**Van:** Menno Boermans <Menno.Boermans@schagen.nl>  
**Verzonden:** vrijdag 10 juni 2016 8:30  
**Aan:** 'Charles van der Mark'  
**Onderwerp:** RE: fietspad Julianalaan te Schagen

**Onderwerp:** fietspad Julianalaan te Schagen

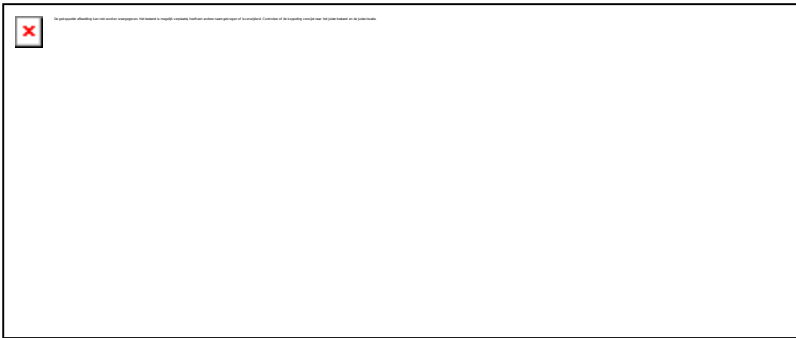
Met het principe was de vergadering het eens. Kan de fietsstrook om de bocht doorlopen, tot de markering 30 km?

Omdat uit de schets niet overduidelijk blijkt wat de diverse maten zijn, kunnen we niet akkoord gaan met dit ontwerp. Graag aanvullende informatie over de exacte maten van:

- De middengeleider en daarmee samenhangend de breedte van alle wegvakken (essentieel immers voor de snelheidsremmende werking). Vooral de wegvakken waar de bus, auto's en fietsers samen van de wegvakken gebruik maken.

- De fietsstroken.

Wordt de rugdekking voor de fietsers aan het einde van de fietsstrook uitgevoerd met afgeschuinde kanten?

Wordt deze in het wegdek geplaatst (en dus niet gelijmd), zodat deze niet weggereden kan worden?

Bij de uitwerking nemen wij dat mee.

Het goed om een principe besluit. Pas als wij het eens zijn, wordt de schets verder uitgewerkt.
